Mission régionale d'autorité environnementale
ÎLE-DE-FRANCE

**Avis délibéré sur le projet de renouvellement
et d'extension d'une carrière de sablon et de graves
naturelles à Bouville (91)**

N° APJIF-2022-057
en date du 18/07/2022

Figure 13: Carte de localisation des points de mesure de bruit (étude d'impact, p. 95)

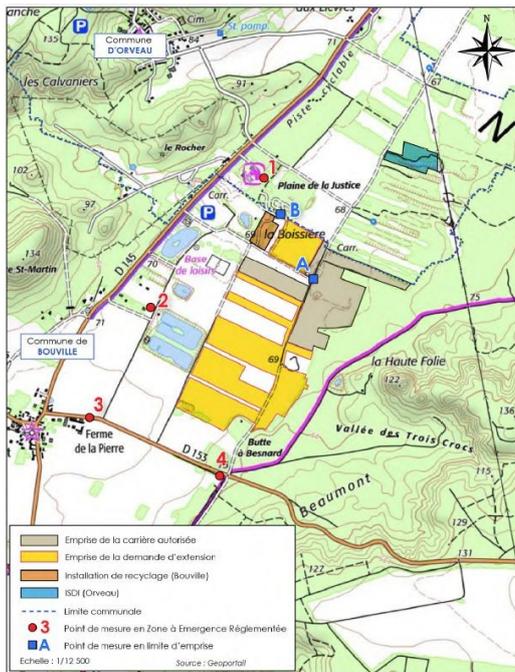
L'Autorité environnementale constate que les modalités et la fréquence des contrôles, la mise à disposition des résultats et les mesures envisagées en cas de dépassement des valeurs réglementaires d'émergences sonores, ne sont pas précisées.

(9) L'Autorité environnementale recommande de préciser les modalités des contrôles des émissions sonores prévus et les mesures envisagées en cas de dépassement des valeurs réglementaires

Figure 14: Carte de localisation des merlons anti-bruit (étude d'impact, p. 251)

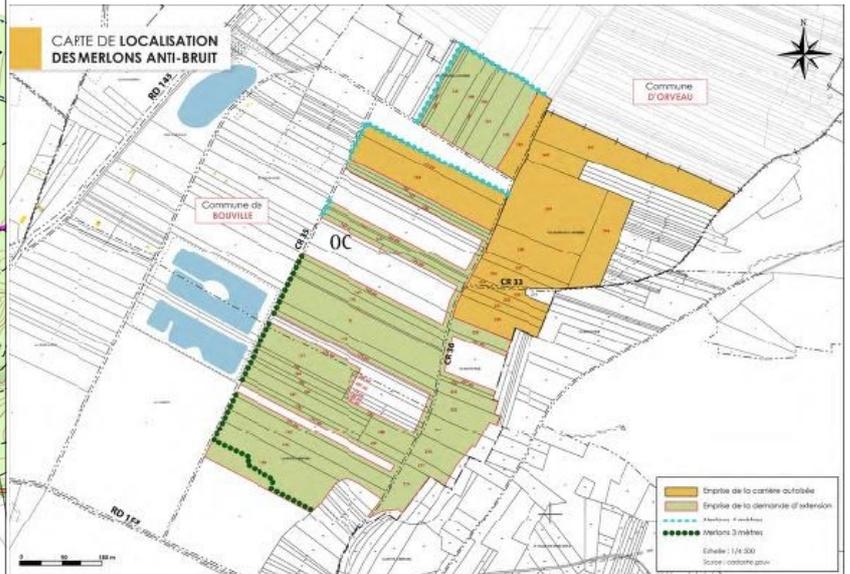
Pour réduire l'impact sonore du projet, il est prévu la mise en place de merlons de terre, d'une hauteur de 3 à 4 m (la hauteur de chacun est définie par modélisation acoustique) en limite d'emprise de la zone d'exploitation. Les modélisations réalisées montrent que leur mise en place permet de réduire suffisamment la pollution sonore due au projet, aucun dépassement des émergences autorisées n'étant observé.
